Náhradné diely – trolejbusy II_TB01_2024

Bola doručená ďalšia žiadosť o vysvetlenie.

4.2 Manuálna zberacia sústava LEKOV TSS 5.7 / III

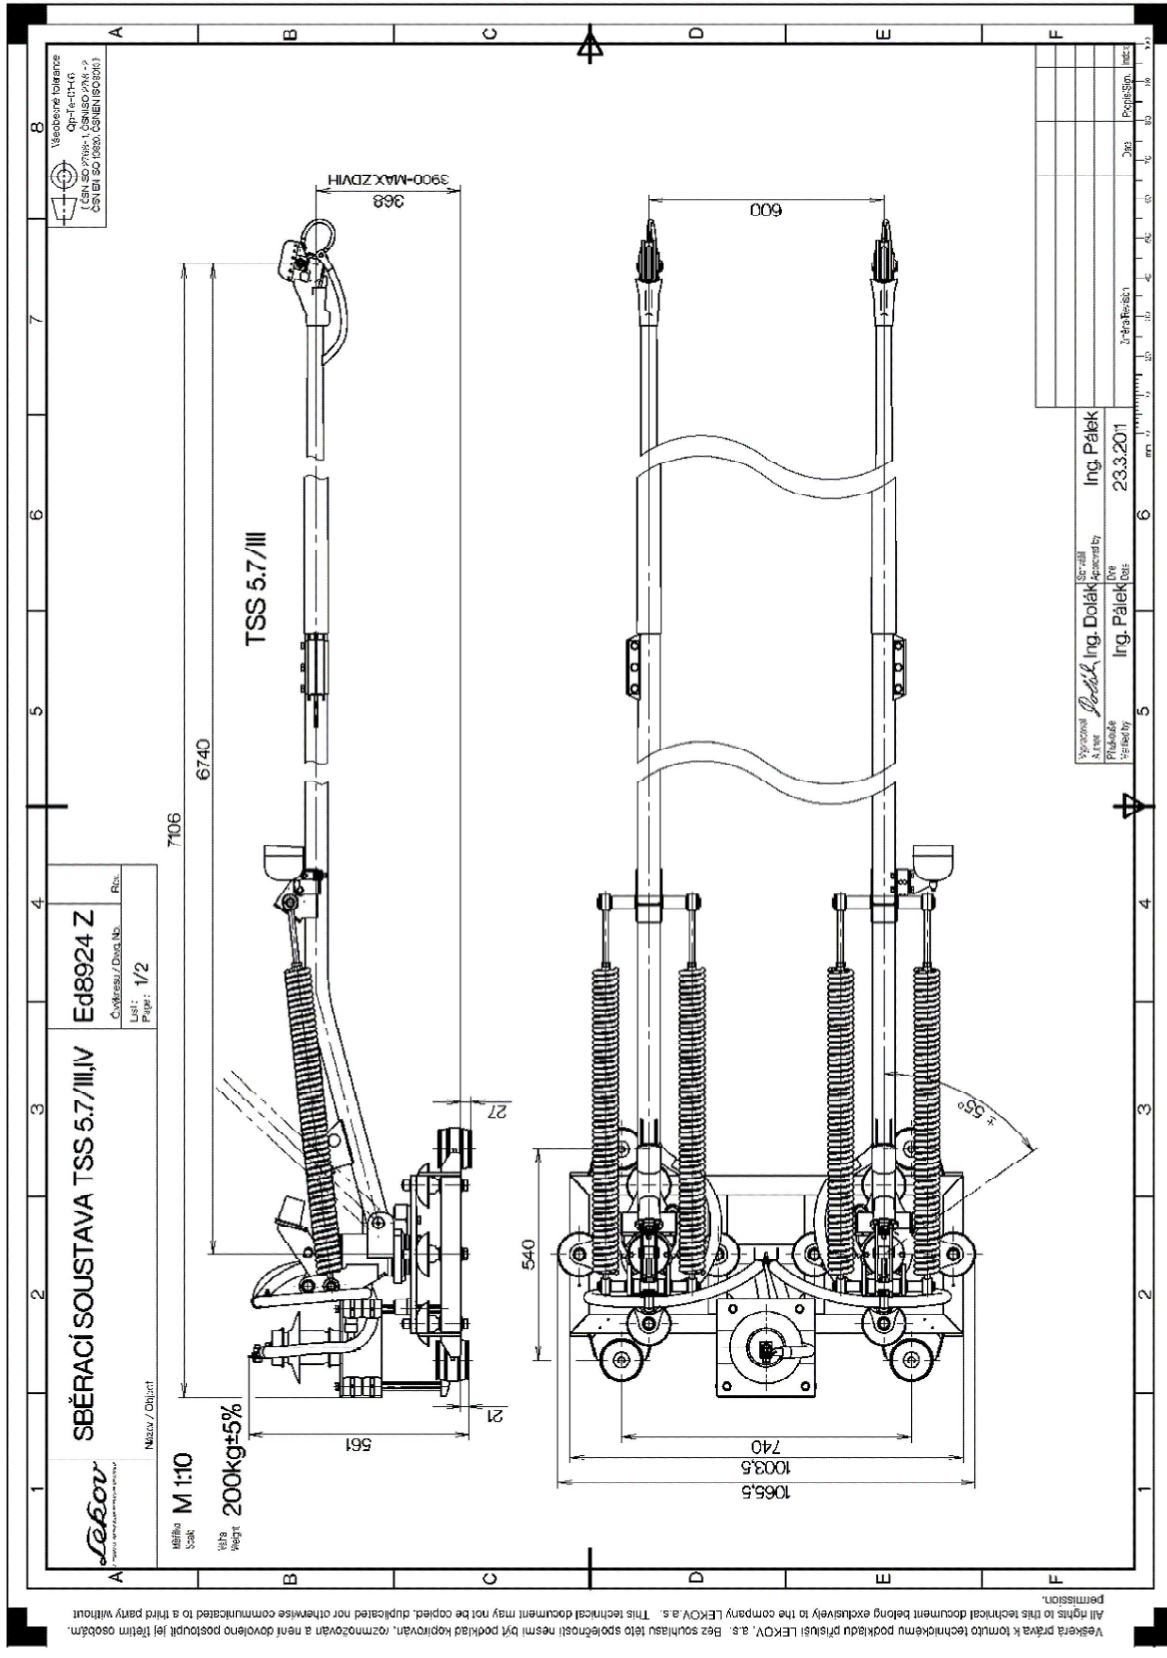
| 2 | V zaslanom vysvetlení obstarávateľ uvádza pri položke 108 Zberač | 65004630 | Zberač pravý trolejbusy Škoda 30 Tr, Škoda 31 Tr Manuálne zberače TSS 5.7/III. | |

| <p>pravý 65004630 a 109 Zberač ľavý 65004631 bližšiu špecifikáciu TSS 5.7 V manuálnej zberacej sústave TSS 5.7 je celkom 5 rôznych prevedení v závislosti od dĺžky tyče a tvaru tyče. Dĺžka tyče (od osi zvislého ložiska) TSS 5.7 / I - 6450 mm TSS 5.7 / II - 6435 mm TSS 5.7 / III - 6740 mm TSS 5.7 / IV - 6725 mm TSS 5.7 / V - 6160 mm Tvar tyče TSS 5.7 / I - tyč rovná 3960 mm TSS 5.7 / II - tyč zahnutá 3960 mm TSS 5.7 / III - tyč rovná 4250 mm TSS 5.7 / IV - tyč zahnutá 4250 mm TSS 5.7 / V - tyč rovná 3670 mm O ktoré prevedenie má prosím obstarávateľ záujem? Zároveň si Vás dovoľujeme požiadať o učenie z priloženej vizualizácie, ktoré časti zberacej sústavy požaduje dodať pod poznačením: zberač ľavý a zberač</p> | <p>65004306 Zberač ľavý trolejbusy Škoda 30 TrDG Poloautomatické zberače TSS 10.5/IX.</p> <p>Pod pojmom Zberač pravý a Zberač ľavý rozumieme podľa katalógu ND od výrobcu celé zberače počnúc ložiskom v základni cez laminátovú tyč končiac hlavou zberacou vrátane pružín.</p> |

| | | 65004631 | Zberač ľavý trolejbusy Škoda 30 Tr, Škoda 31 Tr Manuálne zberače TSS 5.7/III. | |

| | pravý. Príloha k zaslanej žiadosti je nižšie pod tabuľkou | |
